志賀原子力発電所敷地内シームの追加調査計画の変更について

平成24年10月25日
北陸電力株式会社

添付資料：変更計画の内容

調査位置図

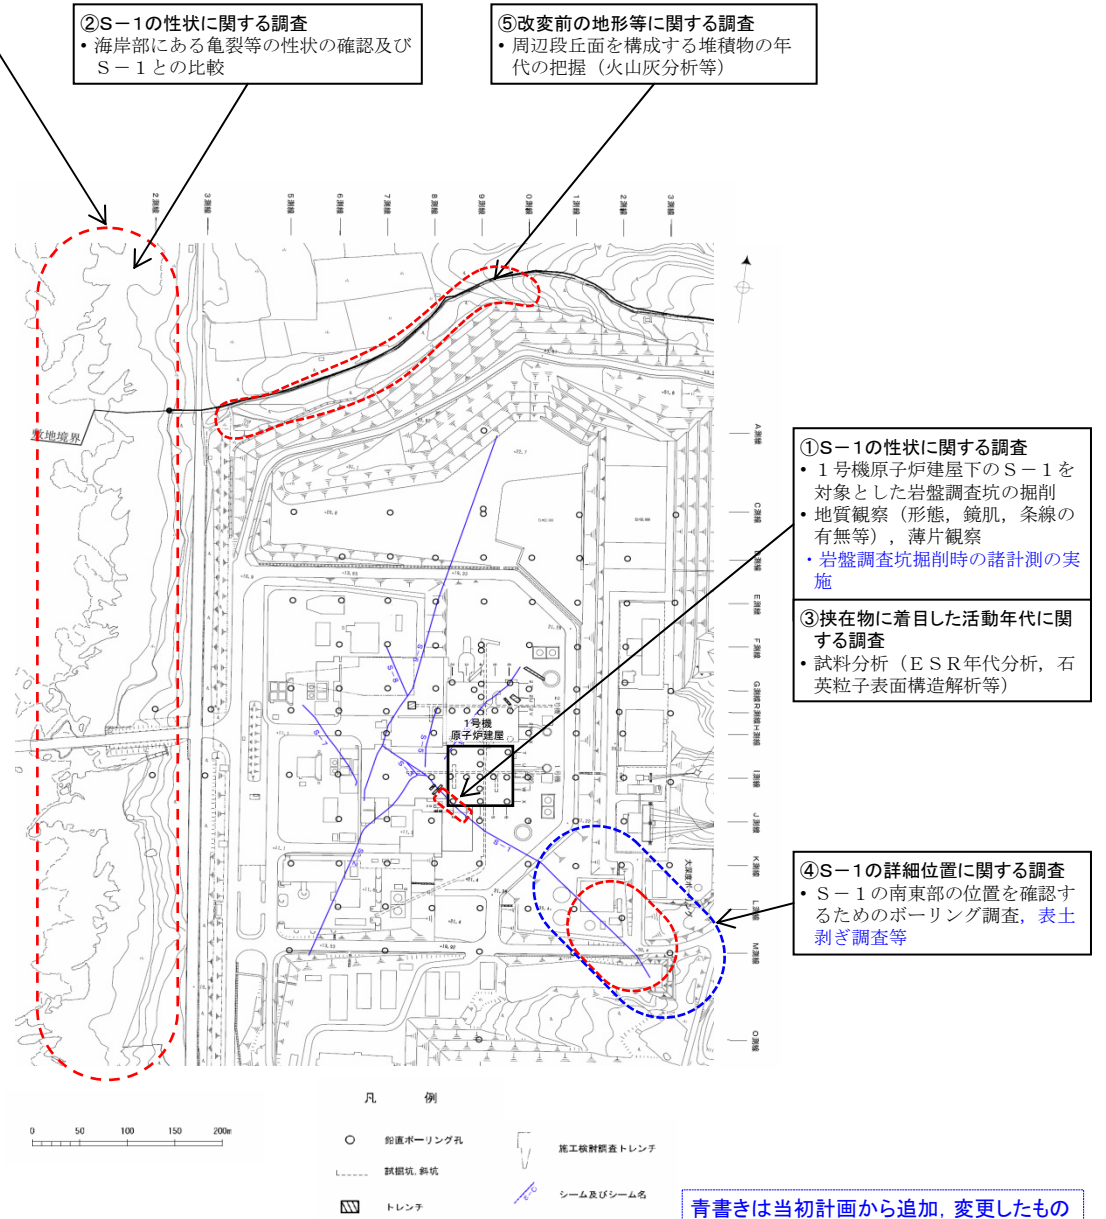
- ・ 建屋等への影響のない岩盤調査坑掘削工法の採用
 - ・ S - 1の南東部の位置を確認するための表土剥ぎ調査などの調査内容の追加
- これまでの調査坑(立坑)掘削の実績など、各種調査の進捗実績の反映

- ・ 岩盤調査坑掘削時の諸計測の実施
- ・ S - 1の南東部の位置を確認するための表土剥ぎ調査
- ・ 周辺段丘面(敷地外)に関する詳細調査
